[ID_VIP: 10651] “Progetto di un impianto agrivoltaico denominato "SOLARE APRICENA - NEOEN" di potenza pari a 20,01 MW e delle relative opere di connessione alla RTN, da realizzarsi nel comune di Apricena (FG).”

Interferenza con progetto Eolico in procedimento autorizzativo di PAUR presentato in Provincia di Foggia in data 05 agosto 2022 [cod.prat.: 2022/00268/VIA-PAUR]

Presentazione di Osservazioni al progetto.

Figura 3 Inquadramento catastale Eolico AREN e Agrivoltaico NEOEN

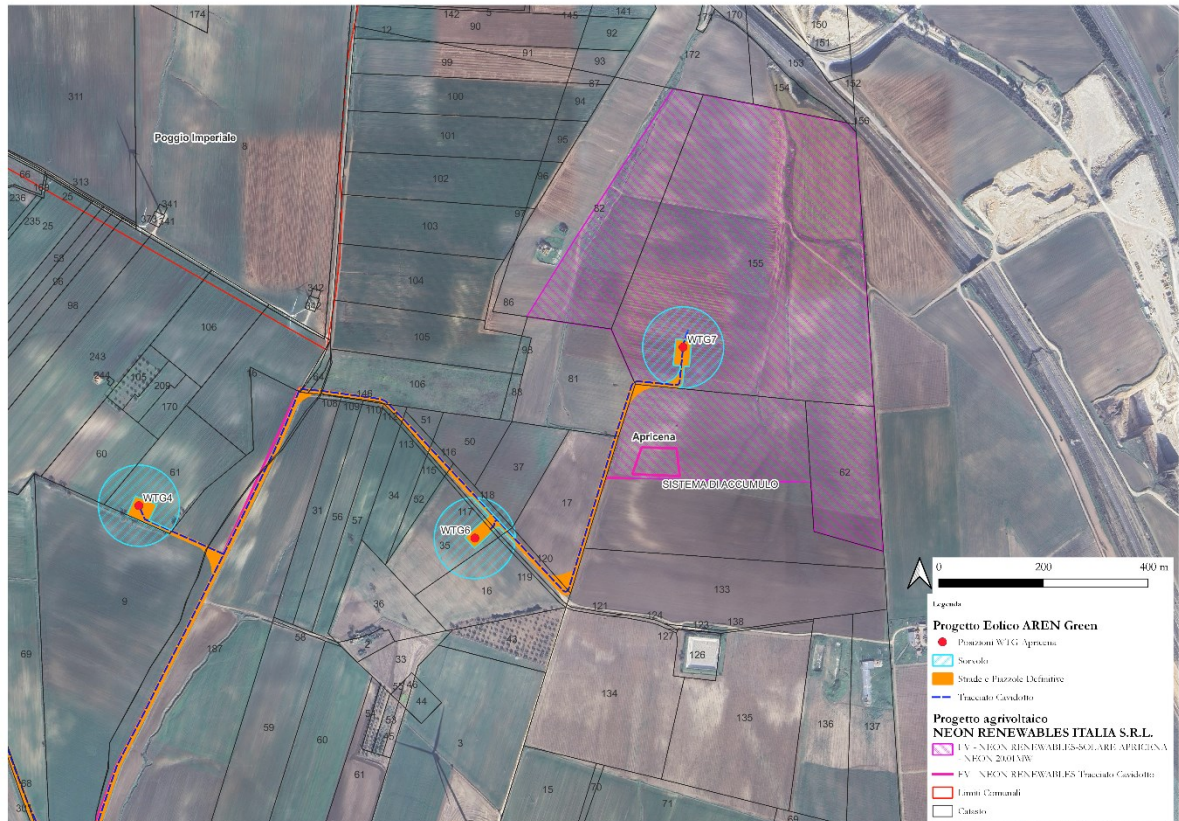
- ix. L'Agrivoltaico NEOEN si sviluppa in un'area prossima e in parte interferente con quella dell'Eolico AREN. In particolare, dagli elaborati pubblicati sul portale MASE, si evince che il progetto agrivoltaico presentato dalla Società NEOEN interferisce con le strade, piazzole definitive e temporanee, tracciato di cavidotto e sorvolo della WTG 7 dell'Eolico AREN.

- Dal punto di vista planimetrico l'Agrivoltaico NEOEN interferisce notevolmente con l'impianto della Scrivente. L'interferenza si genera per porzioni di strade di accesso, piazzole sia definitive sia temporanee, fasce di cavidotto e con il sorvolo dell'aerogeneratore G7.

a codesto spettabile ente, che la Commissione Tecnica, il Ministero della Cultura Soprintendenza Speciale per il PNRR e Soprintendenza ABAP per le Province di Barletta-Andria-Trani e Foggia, tengano in doveroso conto l'Eolico AREN che la Scrivente ha presentato in Provincia di Foggia mezzo istanza di VIA e in Regione Puglia mezzo istanza di Autorizzazione Unica (entrambe in ambito PAUR), in data antecedente all'Agrivoltaico NEOEN e che, vista la sovrapposizione planimetrica generatasi tra gli impianti e la mancata considerazione da parte della società NEOEN nello studio degli impatti cumulativi, solleciti la società NEOEN a tenere in considerazione l'Eolico AREN e a provvedere a rimuovere o collocare in maniera differente l'impianto Agrivoltaico NEOEN.

Figura 4: Carta degli effetti cumulativi visivo-percettivi del progetto con altri impianti FER esistenti/autorizzati/ in fase di aturoizzazione - società NEOEN

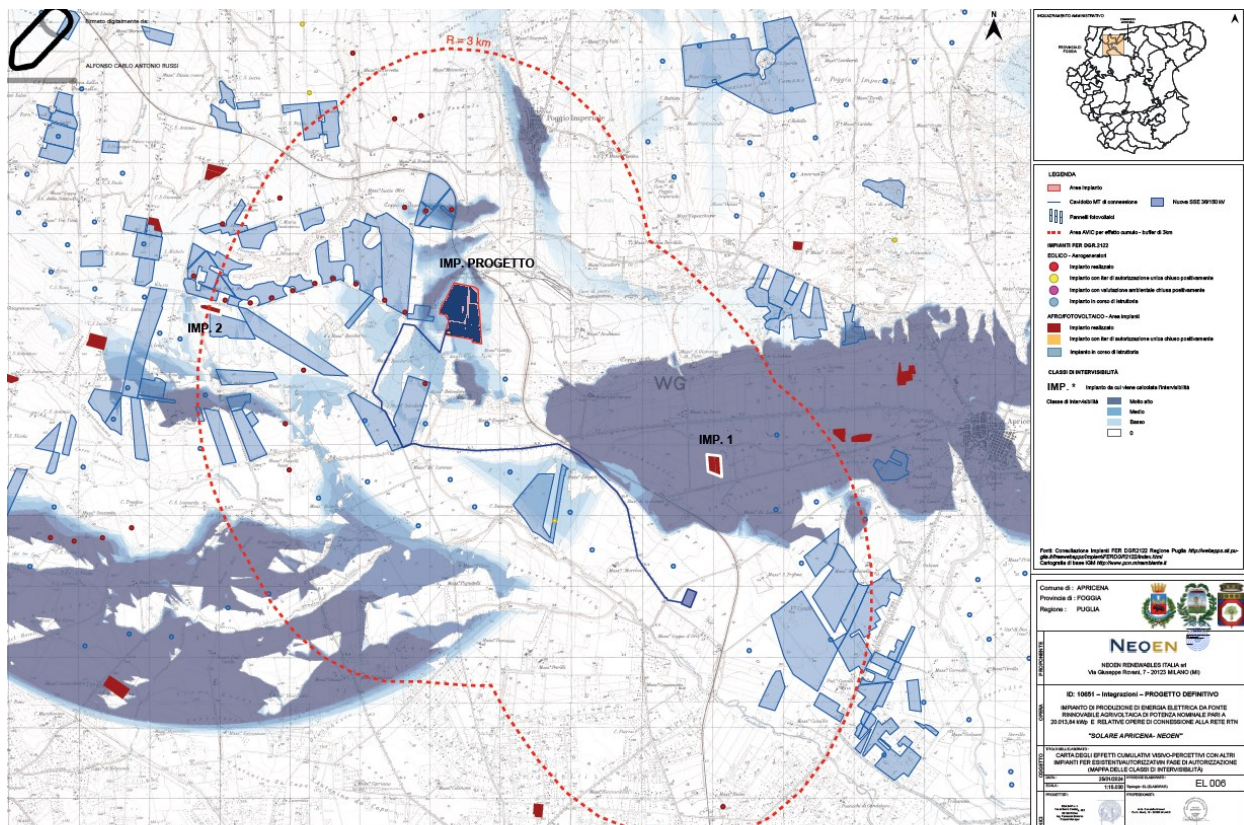
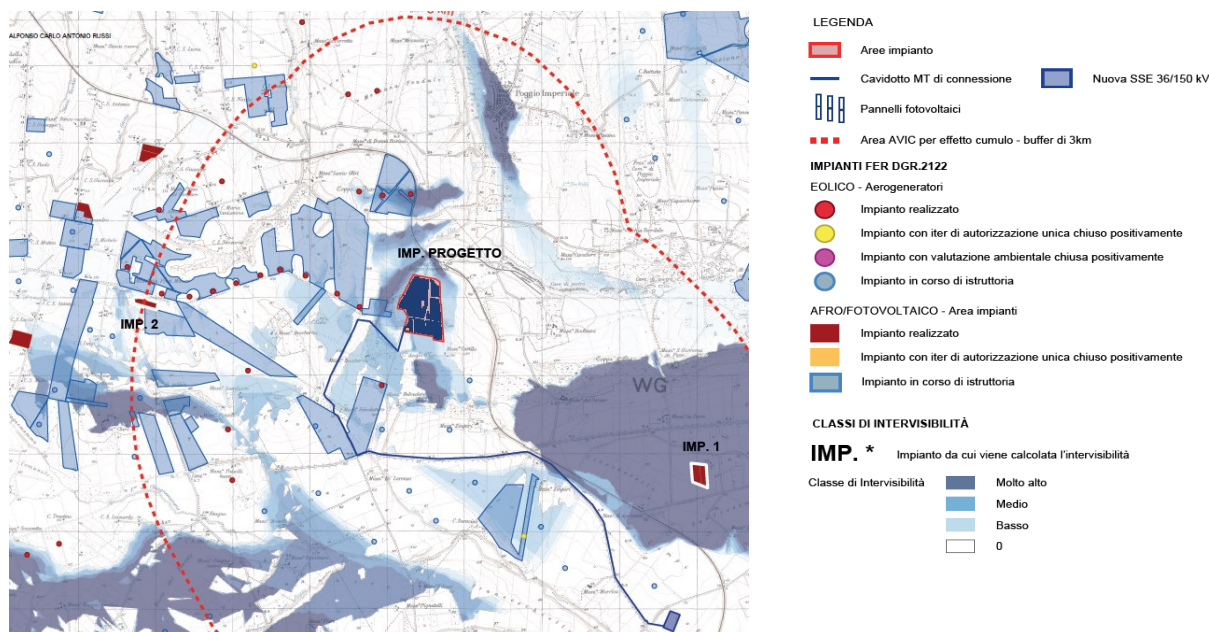
- la Società NEOEN ha prodotto gli elaborati “Carta degli effetti cumulativi visivo-percettivi del progetto con altri impianti FER esistenti/autorizzati/in fase di autorizzazione (Analsi LandFOV(R), MII)” e “Carta degli effetti cumulativi visivo-percettivi del progetto con altri impianti FER esistenti/autorizzati/in fase di autorizzazione (Analsi LandFOV(R), MIT)” pubblicati sul sito del MASE in data 03 maggio 2024 aventi i seguenti codici elaborato “EL006-signed-signed” e “EL005-signed-signed”; tali elaborati evidenziano l'effetto cumulo nel buffer dei 3 km dall'area dell'Agrivoltaico NEOEN includendo, come indicato dalla Deliberazione della Giunta Regionale n. 2122 del 23 ottobre 2012, gli impianti eolici e agri/fotovoltaici (i) realizzati, (ii) in iter di autorizzazione unica chiuso positivamente, (iii) in iter di valutazione ambientale chiuso positivamente e (iv) infine con impianti in corso di istruttoria; si evidenzia come tra questi impianti sia stato escluso, senza alcuna motivazione, l'Eolico AREN il quale risulta essere in iter autorizzativo.

Risulta evidente come il progetto presentato dalla società NEOEN risulti non compatibile con l'Eolico AREN. Inoltre, risulta necessario sottolineare come la società NEOEN non abbia, ingiustificatamente, tenuto conto dell'Eolico AREN come evidenziato dagli estratti cartografici sopra riportati.
